DELIBERAZIONE DELLA GIUNTA REGIONALE 15 settembre 2021, n. 1436

Deliberazione della Giunta Regionale n. 1045 del 23/06/2021: “Interventi di dragaggio dei fondali marini unitamente alla gestione dei sedimenti estratti”. Proponente: Comune di Otranto”. Rettifica e sostituzione allegato A.

**Interventi di dragaggio dei fondali marini unitamente alla gestione dei sedimenti estratti. Proponente:
Comune di Otranto****PARERE TECNICO****DOCUMENTAZIONE AGLI ATTI**

OGGETTO: **ID -VIA 540** – POR Puglia FESR-FSE 2014/2020 Asse Prioritario 7 – Azione 7.4 “**Interventi di dragaggio dei fondali marini unitamente alla gestione dei sedimenti estratti**”. Richiesta di attivazione del provvedimento Autorizzatorio Unico Regionale (P.A.U.R.) come disciplinato dall’art. 27 bis del D.Lgs. n. 152/2006 e s.m.i. – Comune di Otranto (LE) – PROGETTO DEEFINITIVO.

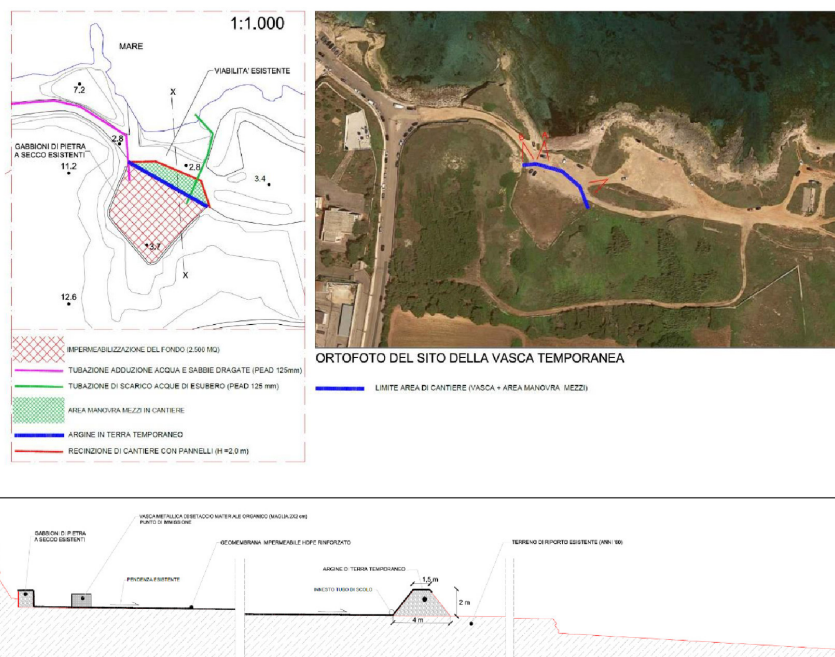
Le opere impegnano una superficie di circa 2.500 mq. (2.000 mq per la vasca e 500 mq per le aree di manovra dei mezzi). Gli interventi specifici previsti sono i seguenti:

- "a) intervento 1: - realizzazione della vasca per il drenaggio del materiale dragato*
- b) intervento 2: - eliminazione della vasca per il drenaggio del materiale dragato e ripristino dello stato dei luoghi*

c) intervento 3 (compensazione ambientale): - pulizia di aree mediante asportazione e trasporto a discarica di materiali di risulta inerti di cantieri edili ivi depositati (ceramiche, pignatte, laterizi, travetti in c.a., ecc.); - eliminazione di vegetazione infestante; - piantumazione di piante, arbusti e alberi tipici di habitat Natura 2000”.
